*Ministero dell' Ambiente e della Sicurezza Energetica*

**Commissione Tecnica PNRR - PNIEC**

**Parere n. 256 del 25/1/2024**

<b>Progetto</b>	<p><b>Progetto di un nuovo impianto integrato agrovoltaico e delle relative opere e delle infrastrutture connesse, denominato "Ervesa", con potenza nominale pari a 70 MW di cui 20 MW in storage, sito nei Comuni di Veglie (LE), Erchie (BR), Salice Salentino (LE), e Avetrana (TA)</b></p> <p><b>ID_VIP:7406</b></p>
<b>Proponente</b>	<p><b>GRV Solar Salento 1 S.r.l.</b></p>

Figura 13 – Nuova configurazione prevista dalla Commissione. Elaborazione della Commissione

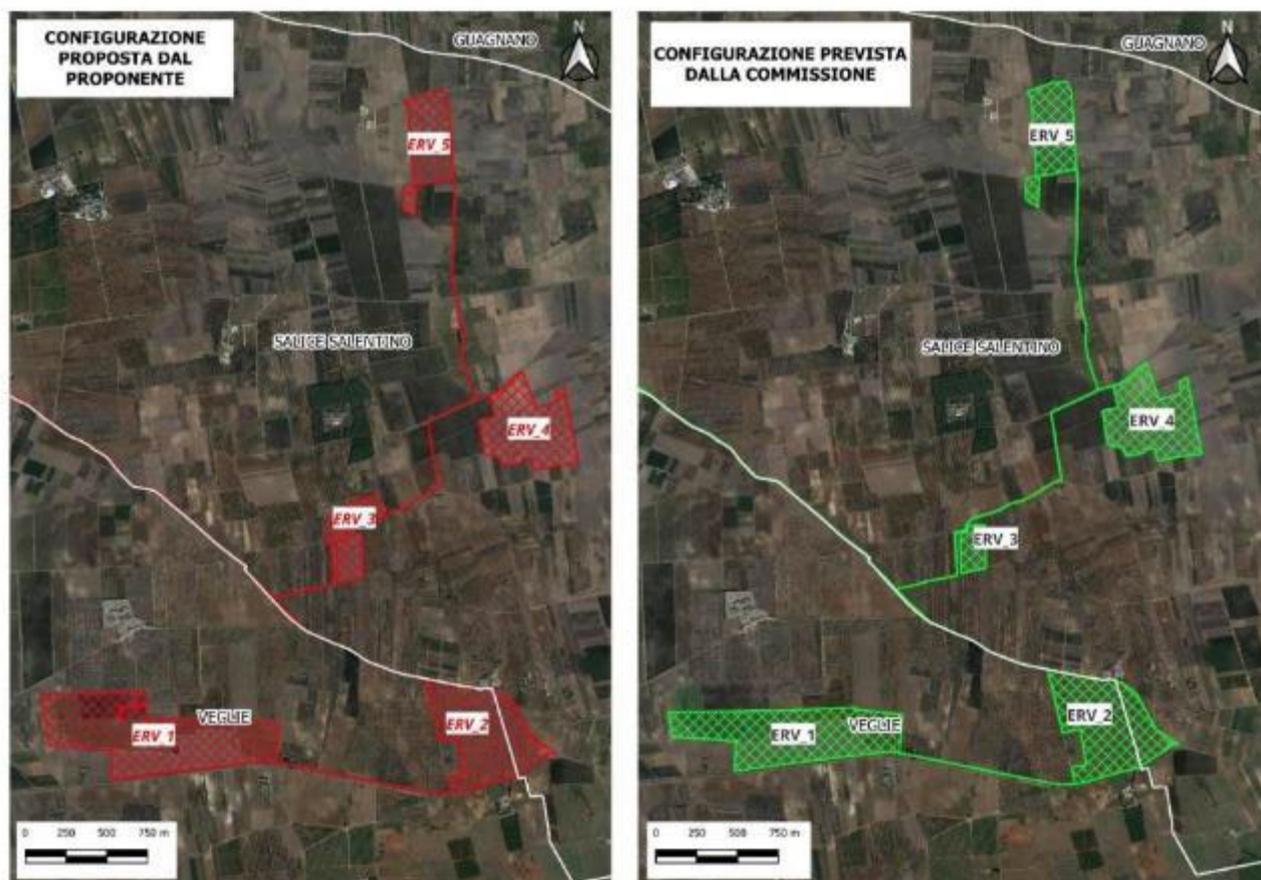
In merito ai punti sopra descritti, la Commissione ha predisposto apposite misure nella Condizione Ambientale n.1. In merito alla conduzione agricola dell'impianto agrivoltaico la Commissione ritiene che il layout di impianto debba essere modificato poiché essendo questo, a parere del Proponente, un impianto sperimentale, rileva che le misurazioni che verranno condotte nel lotto sperimentale (lotto ERV\_5) si riferiscano all'unico dei n.5 lotti in progetto in cui verranno impiegati i tracker in conformazione 2V30 ovvero quella che prevede una minore copertura al suolo dovuta ai moduli fotovoltaici. Ritiene quindi che debba venir impiegata come unica configurazione dei tracker quella prevista nel lotto sperimentale ossia la 2V30 ovvero quella che garantisce una distanza tra le file dei tracker di 12,70 m. Tale configurazione progettuale inoltre permetterebbe di comparare gli esiti delle sperimentazioni eseguite in tutti i lotti in progetto, assicurare migliori condizioni di sicurezza lavorative per il personale e per la movimentazione delle trattrici agricole impiegate, ma soprattutto aumentare sensibilmente la continuità agricola dell'area di progetto che, allo stato attuale, risente fortemente delle superfici occupate dai pannelli (se proiettata a terra parallelamente al suolo risulta pari a 37,6268 ettari) e della viabilità di servizio (8,5369 ettari) che incidono complessivamente su 46,16 ettari ovvero sul 36,4% dell'intera superficie Catastale prevista in progetto. A tale superficie va inoltre aggiunta

La Commissione ritiene che per garantire la continuità agricola dell'area dovrà venir stralciata dal progetto parte del lotto ERV\_1 (10,6 ha) e l'intero lotto ERV\_3 (9,3 ha). Per assicurare la diversificazione del territorio ed incidere positivamente sulla biodiversità a scala di paesaggio potenziando così la funzionalità ecologica dell'area, dovrà essere realizzato un imboschimento su parte del lotto ERV\_3 (4,2 ha). Su tale superficie di compensazione si dovranno realizzare, a cadenza annuale, rilievi floristici – vegetazionali e dovranno essere predisposti dei pannelli espositivi lignei contenenti la cartellonistica con le indicazioni delle informazioni riguardanti l'intervento (ambiente, specie impiegate, estensione, interventi eseguiti, potenziali animali nidificanti, ecc..) così da palesare l'intervento eseguito agli eventuali fruitori dell'area. Tali pannelli espositivi dovranno essere mantenuti per tutta la vita utile dell'impianto.

- La modifica della configurazione dei tracker, ovvero prevedendo la sola configurazione 2V30 che, a discapito di un'altezza complessiva maggiore, garantirà una maggiore continuità agricola, e lo stralcio di parte del lotto ERV\_1 (10,6 ha) e dell'intero lotto ERV\_3 (9,3 ha) per complessivi 19.9 ettari liberi da moduli fotovoltaici, inteso, anch'esso, a evitare l'eccessiva frammentazione dell'area. Tali misure, idonee a ridurre l'impatto del progetto, potrebbero rispondere ai rilievi del MiC circa l'alterazione dell'area agricola.

Figura 20 – Interferenze del cavidotto con la condotta dell’acquedotto. Stralcio Da: ZLELRX5\_Disciplinare\_07.pdf.

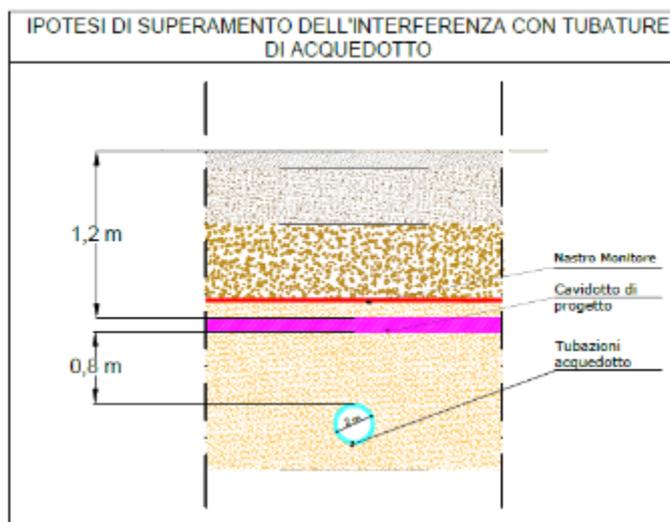
Il Proponente all'interno dei SIA non tratta l'interferenza con la condotta dell'acquedotto; l'ipotesi di superamento delle interferenze è desumibile dalla tavola<sup>39</sup> di elaborato.
